# Planung Infrastruktur Raum BR3.1.168

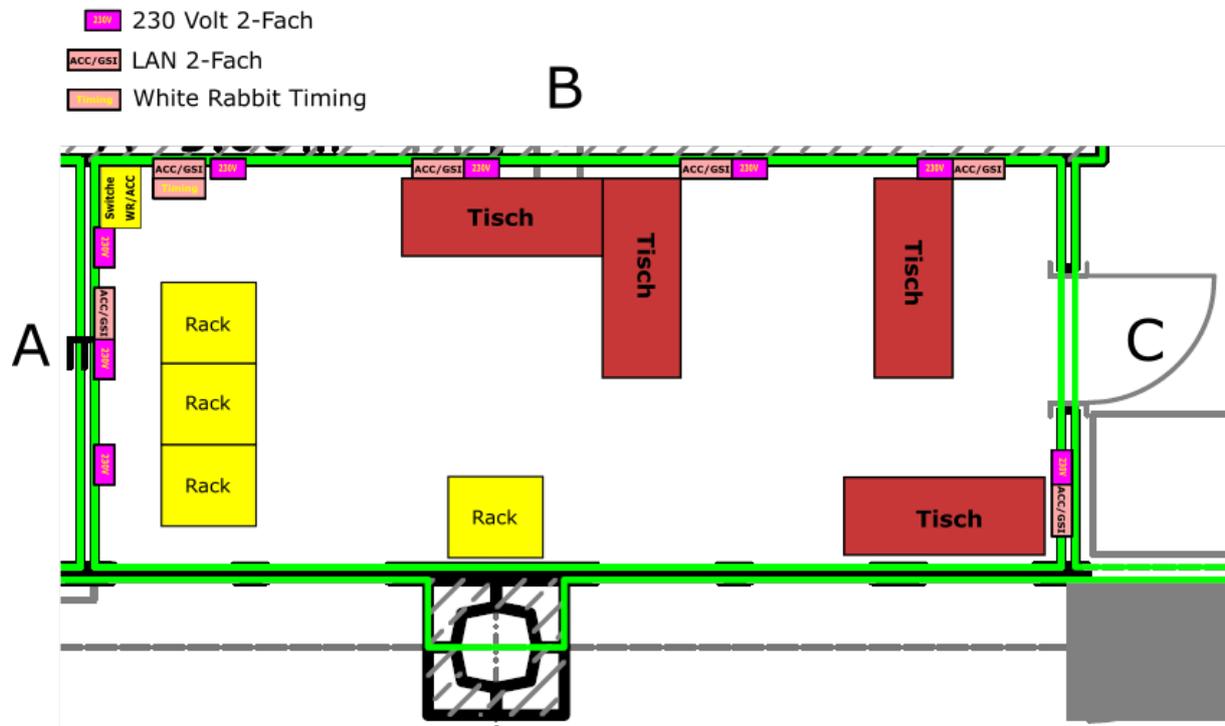
1. Realisierung / Anordnung in etwa wie in obiger Skizze dargestellt
  - a. Gute Verfügbarkeit der 230V Doppelsteckdosen an Wänden A, B und C
  - b. Ebenso für LAN – hier muss pro 2-Fach-Dose ACC und GSI Netz verfügbar sein, falls nicht ohnehin bereits so geschaltet.

- c. White Rabbit Timing in Ecke A/B für Installation eines WR Switches
  - d. 10GB ACC Netz LAN Uplink für Installation LAN Switch in Ecke A/B
  - e. Anordnung Tische und Racks nur exemplarisch

- f. Die Anschlüsse an den Wänden A und B sollten gleichmäßig verteilt werden, an Wand B gruppiert (LAN und Netz jeweils nah zusammen)
2. 230 Netzanschlüsse sollten in verschiedene Phasen bzw. Leitungsschutzabschnitte aufgeteilt werden. Anschlüsse an Wand A sollen von Wänden B und C getrennt sein.

3. Die Wandanschlüsse (Timing, LAN und 230V) sollen in Kabelkanälen über üblicher Tischhöhe an den Wänden A, B und C verlaufen.
4. Ableitfähiger Boden
